PLANO DE AÇÃO DE RUÍDO DO LANÇO A44/IC23 – COIMBRÕES (A44) /FREIXO SUL (IC23)

RELATÓRIO: 2019-ADJ009-PA-A44IC23-R01V02-001-VCR

CLIENTE: INFRAESTRUTURAS DE PORTUGAL (IP)

**PLANOS DE AÇÃO DE RUÍDO
DAS ESTRADAS DO GRANDE PORTO**

Fig. 3 – Planta e edifícios nas ruas Dr. António Ferreira Braga e João dos Santos Ferreira

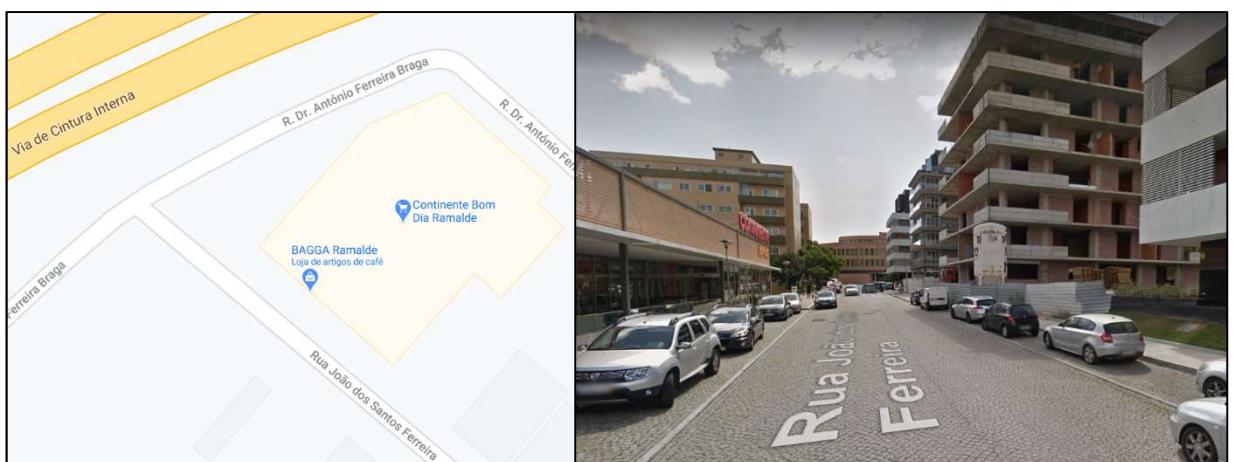
No que respeita aos comentários apresentados pelo Sr. Daniel Correia acerca das ruas Dr. António Ferreira Braga e João dos Santos Ferreira há a referir a existência de duas situações distintas na zona em causa. Por um lado, regista-se a presença de edifícios mais antigos junto aos quais, de acordo com o mapa de ruído incluído no Plano de Ação, os níveis de ruído ambiente no período noturno se situam entre 50-55 dB(A). Por outro tem-se também edifícios recém-construídos ou ainda em construção relativamente aos quais as questões de ruído deveriam ter sido acauteladas aquando do licenciamento.

Fig. 4 – Condomínio do Ancoradouro

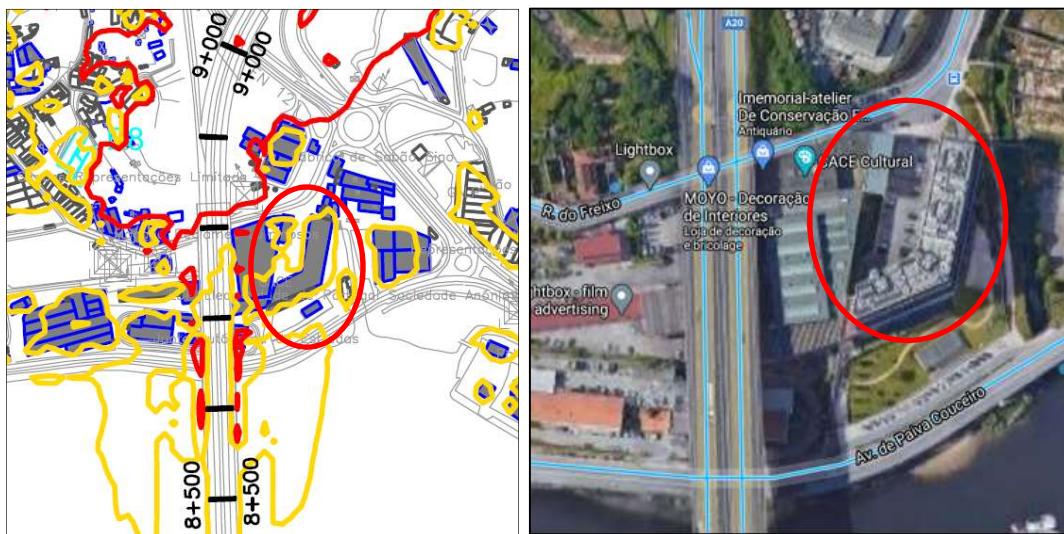
Relativamente ao Condomínio do Ancoradouro localizado junto á Ponte do Freixo representado na figura abaixo, considerou-se que apesar do mapa de ruído não mostrar situações de incumprimento havia uma possibilidade real de elas ocorrerem devido ao facto da altura do edifício ser superior à altura de cálculo considerada nos mapas.

Assim sendo, foi solicitado ao consultor uma avaliação da situação tendo-se concluído que deveria ser instalada uma barreira acústica no local pelo que o PA prevê agora a instalação de uma nova barreira, a NBA20A entre o km 8+565 e 8+766, do lado direito da via.

Fig. 5 – Zonas sensíveis na proximidade da A43

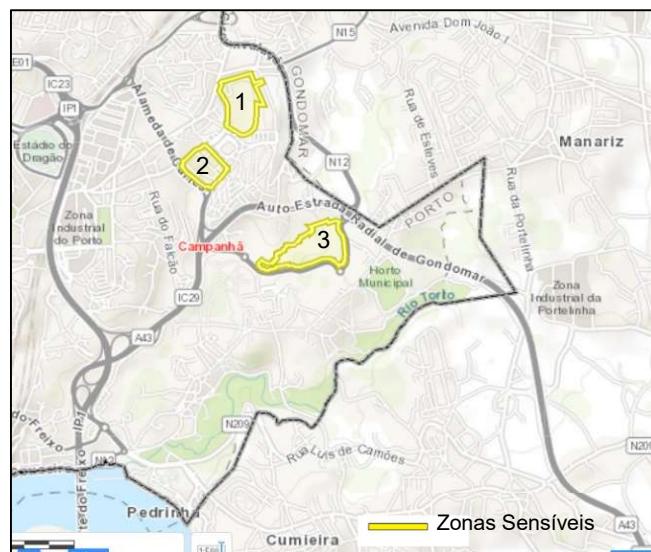
- No que respeita à aplicação dos valores limite de 60/50 dB(A) na envolvente da A43/IC29, tendo em conta a alínea e) do nº1 do artigo 11º do Regulamento Geral de Ruído, há a referir que, de acordo com a informação constante do Portal de Informação Geográfica – MIPWEB – da Câmara Municipal do Porto, existem apenas três zonas sensíveis na sua proximidade. Estas zonas encontram-se assinaladas na figura seguinte.

No que respeita às zonas 1 e 2 esta questão não é pertinente na medida em que se encontram a mais de 200m do traçado. A zona 3 corresponde parcialmente ao Parque Oriental da Cidade do Porto havendo a salientar que o PA prevê já uma barreira acústica nesta zona, para proteção das habitações mais próximas da via, e que os níveis de ruído ambiente na zona do Parque se situam entre os 55-60 dB(A) para o indicador $L_{den.}$, tal como se mostra na figura seguinte.
